Nábřeží řeky Svatky - Realizace protipovodňových opatření
města Brna – etapy VII a VIII (ORG 5344)

ZMĚNOVÝ LIST

ZL 36

- ZM 019 Kolize PP zdi s vedením plynu u viaduktu

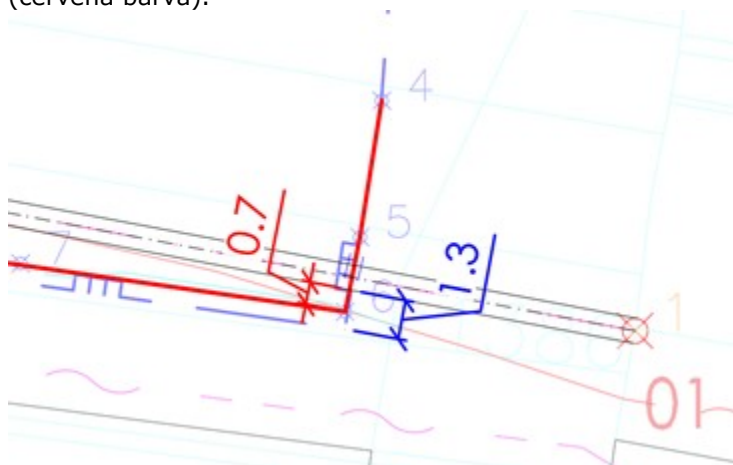
Dobrý den,
V příloze zasílám v závislosti na zjištěnou polohu plynu úpravu vytyčovacího výkresu. Došlo ke zrušení body 1 a doplnění bodů B68 a B69. Výkres je jak v dwg tak i pdf. Tato úprava nemá vliv na výkaz výměr daného stavebního objektu SO 07.01 . Došlo k přidání lomového bodu na ŽB stěně.

Jen pro info, níže obrázek zobrazuje polohu plynu dle poskytnutých podkladů (modrá barva) a zaměření na stavbě (červená barva).

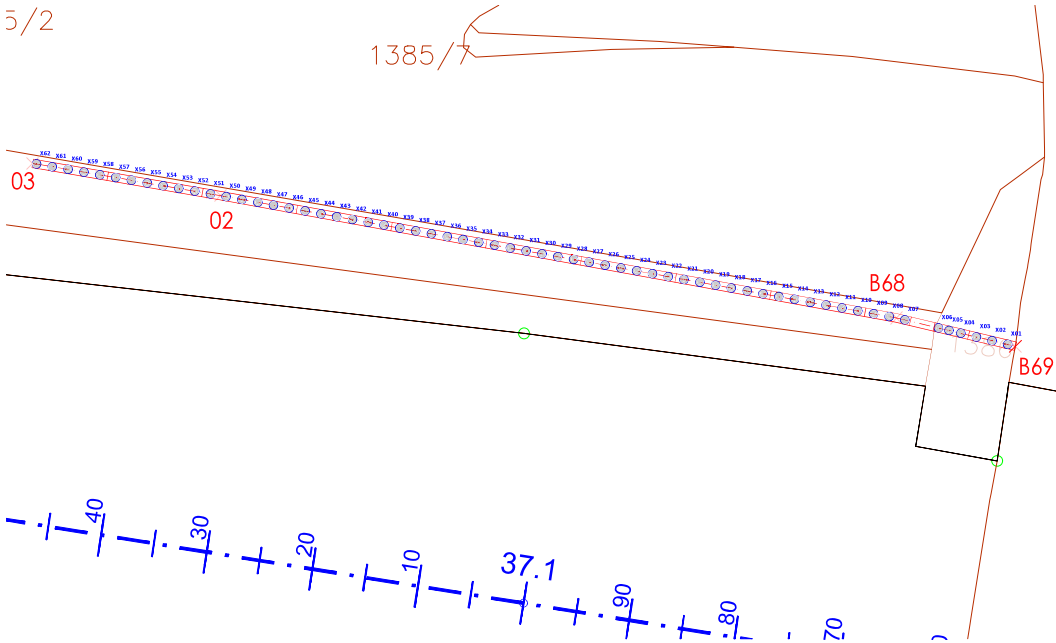
Na základě zjištěné kolize pilotové stěny SO 07.01 se stávajícím STL plynovodem (zjištěna nová poloha plynu), tj. stěna je navržena v menší vzdálenosti než 1,0 m od plynovodu.

AD předložil opravenou DPS se zapracovanými připomínkami a dále byly předloženy vytyčovací výkresy pro jednotlivé piloty.
